Mission régionale d'autorité environnementale
PAYS DE LA LOIRE

AVIS DÉLIBÉRÉ
SUR LE PROJET DE RENOUVELLEMENT ET D'EXTENSION
DE LA CARRIÈRE DE LA GRANDE GARDE
PORTÉ PAR LE SOCIÉTÉ GSM
À SAINT-COLOMBAN (44)

n° PDL-2022-6567

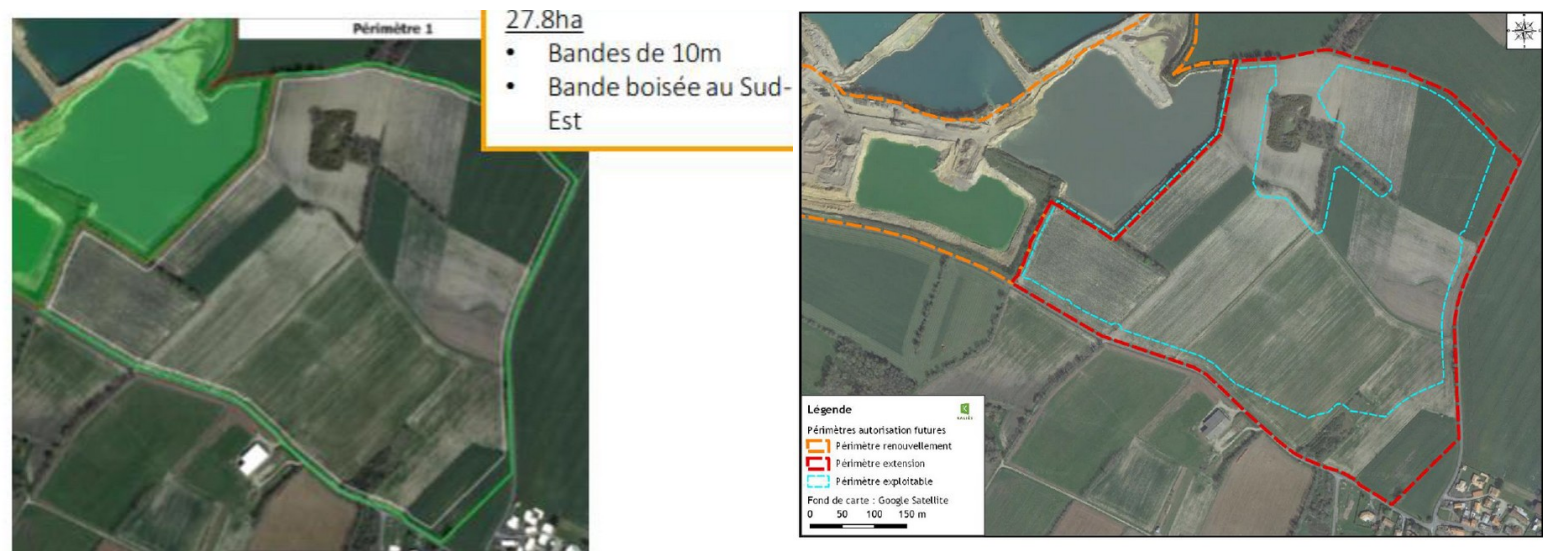
L'arrêté préfectoral du 21/12/2012 qui régit l'exploitation du site n'exige aucun suivi des retombées de poussières pour la carrière GSM de Saint-Colomban dans la mesure où elle est exploitée en eau. Pour autant, l'exploitation est soumise aux dispositions générales de l'arrêté ministériel du 26 novembre 2012³. C'est surtout au niveau de la zone technique de traitement et de commercialisation où circulent les camions que les émissions de poussières peuvent être les plus importantes. Elles peuvent être amplifiées par certaines conditions météorologiques (temps sec, force et direction des vents). Dans le cadre de l'analyse de l'état initial, l'exploitant a réalisé deux campagnes de mesures en 2021 et 2023. Un dépassement de la valeur limite de 500 mg/m³/j a été relevé à 551 mg/m³/j lors de la campagne de mesure de 2023 entre le 6 février et le 8 mars 2023. Le dossier relève que le point de mesure était sous les vents dominants de nord-est ajouté à une faible pluviométrie ce qui aurait favorisé l'envol de poussière. Le choix de la période de mesure (février mars) n'est pas la plus propice pour mesurer les poussières par temps sec. De plus, les situations de faible

pluviométrie par rapport aux normales saisonnières pourraient être plus fréquentes, notamment en période estivale.

La MRAe recommande de réaliser durant la période estivale des campagnes de mesures des émissions de poussières au niveau de la zone de technique et de commercialisation.

Carte de synthèses des impacts, des mesures d'évitement, de réduction et d'accompagnement – source : annexe Naturaliste, page 104

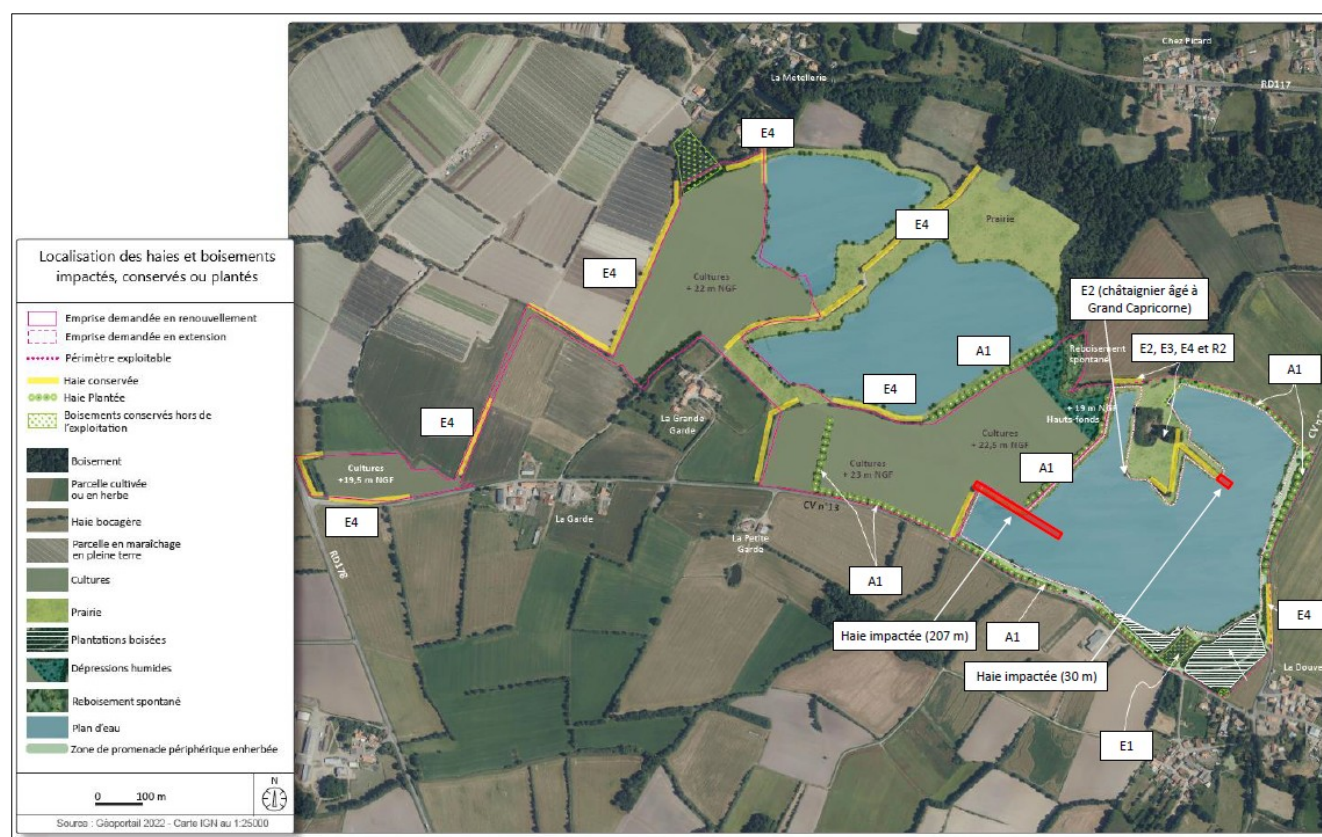
Le projet d'extension va impacter fortement une emprise de 30 ha qui offre un vaste territoire pour la circulation d'animaux terrestres et l'alimentation de l'avifaune et des chiroptères. Si une grande partie des haies, des arbres âgés isolés, des bosquets, des fourrés sont évités, une haie de 207 m est impactée ainsi qu'une portion de 30 m d'une autre haie. Le dossier indique qu'aucune espèce d'oiseau protégée ou patrimoniale⁴ n'a été observée dans ces haies. Au sein de la haie de 207 m impactée, il convient de signaler :

Pour toutes les espèces concernées, le dossier n'évalue pas les potentiels concurrences sur les territoires de chasse résiduels que la destruction des parcelles objet de l'extension pourrait générer. Cette évaluation apparaît d'autant plus nécessaire que le projet d'extension de la carrière Lafarge à proximité est susceptible également d'impacter de potentiels territoires de chasse.

La MRAe rappelle que le code de l'environnement interdit toute perturbation intentionnelle ou destruction d'espèces protégées ou de leurs habitats. Le porteur de projet doit donc conduire et expliciter dans l'étude d'impact une démarche d'évitement et de réduction des impacts afin de concevoir un projet qui respecte cette interdiction. Un projet qui, après l'application rigoureuse des démarches d'évitement, puis de réduction, ne pourrait pas respecter cette interdiction, peut, uniquement s'il relève de raisons impératives d'intérêt public majeur, s'il démontre l'absence de solution de substitution raisonnable et s'il préserve l'état de conservation favorable des populations et des espèces concernées dans leur aire de répartition naturelle, solliciter une dérogation moyennant la proposition de mesures de compensation. La démonstration que les mesures d'évitement et de réduction mises en œuvre dans le dossier garantissent, en l'état, l'absence d'impacts résiduels pour les espèces protégées demande à être confortée.
